泊発電所

現地調査におけるコメント回答

平成28年9月30日
北海道電力株式会社

③露頭詳細観察結果 (-2/2-)

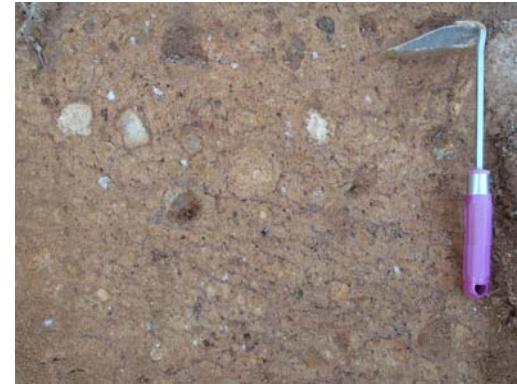
指摘箇所	指摘事項
老古美地点② (火山影響評価) (敷地周辺の地質・地質構造)	老古美地点②の下位(約20万年前の火山灰確認箇所)については、火山噴出物が二次堆積したものと解釈しているが、その根拠を示すこと。また、敷地で確認された火山灰の露頭状況との差異についても補足すること。

- 老古美地点②について、当社の地形及び地質に関する解釈を補強するため、追加の露頭詳細観察を実施した。
- 露頭は上部より、「a.表土・風成層」、「b.風化、クサリ礫化した亜円-亜角礫を含むシルト状の細粒な堆積物」とび「c.風化、クサリ礫化した円-角礫を含む砂状主体の粗粒な堆積物」に区分される。
- このうち、b及びcの堆積物については、以下の層相的特徴より、火山麓扇状地堆積物（二次堆積物）と認定している。
 - ・礫は円磨されているものを主体とし、クサリ礫化している。
 - ・基質は粗粒～細粒砂及び砂質シルト状の火山灰である。
 - ・弱い葉理の発達する部分が認められる。
- b及びcの堆積物は、守屋（1975）における火山麓扇状地を形成する成層凝灰亜角礫層（二次堆積物）の特徴と概ね整合的である（P18参照）。
- なお、aの堆積物中の火山灰については、洞爺火山灰（Toya）に対比されること、cの堆積物中の火山灰については、 0.19 ± 0.02 Maのフィツショントラック法年代測定値を得ており、敷地で確認された火山灰に対比されることを確認している。

- 老古美地点②の表土・風成層下位の堆積物は、層相的特徴から火山麓扇状地堆積物と認定されること及び守屋（1975）における火山麓扇状地を形成する成層凝灰亜角礫層の特徴と概ね整合的であることから、火山麓扇状地堆積物（二次堆積物）と判断される。

露頭觀察範圍狀況※

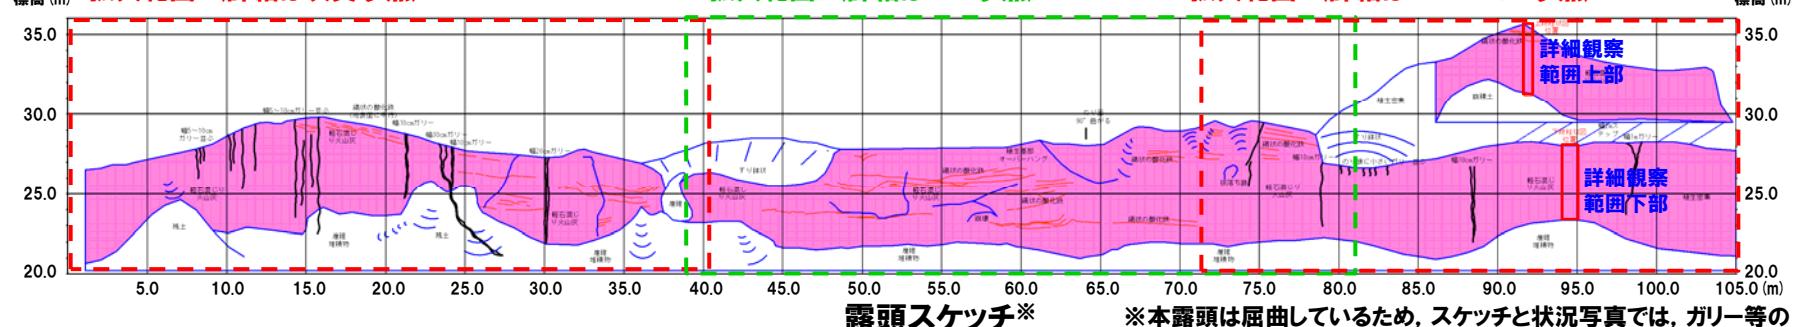
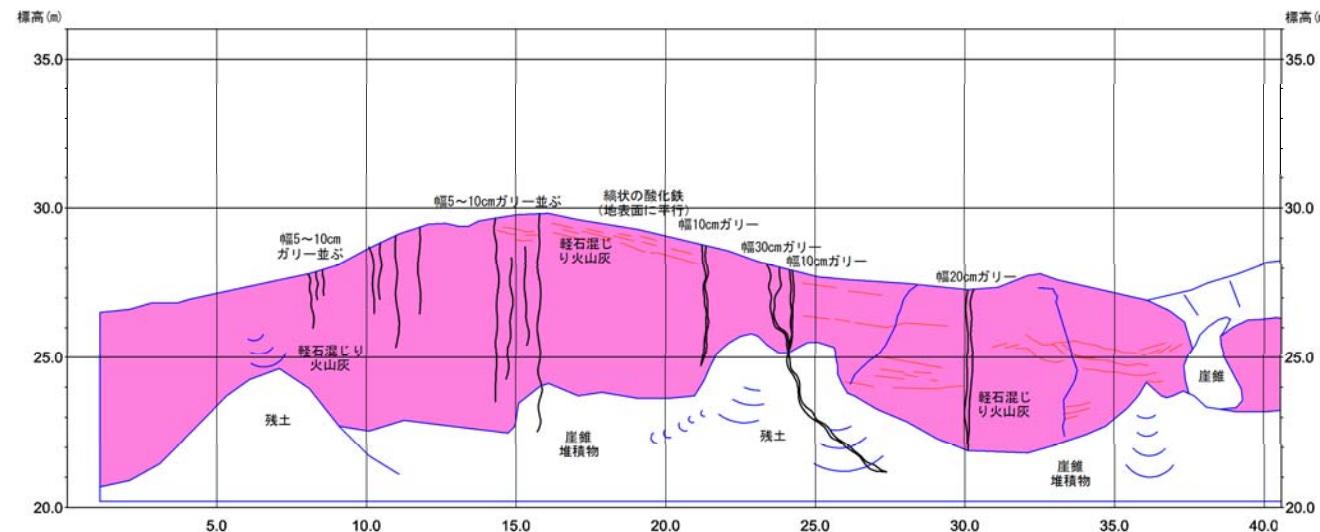
指摘箇所	指摘事項
幌似地点 (火山影響評価)	火碎流の層相に一部礫質な部分が認められることから、詳細な観察結果を示すこと。

- ・軽石混じり火山灰が分布し、層相変化は認められない。
 - ・風化に伴うものと考えられる縞状の酸化鉄層が認められる。
 - ・露頭表面に認められる凹凸は、風化によるものと考えられる。

- 洞爺火碎流堆積物の層相は一様であることから、一連の堆積物であると考えられる。
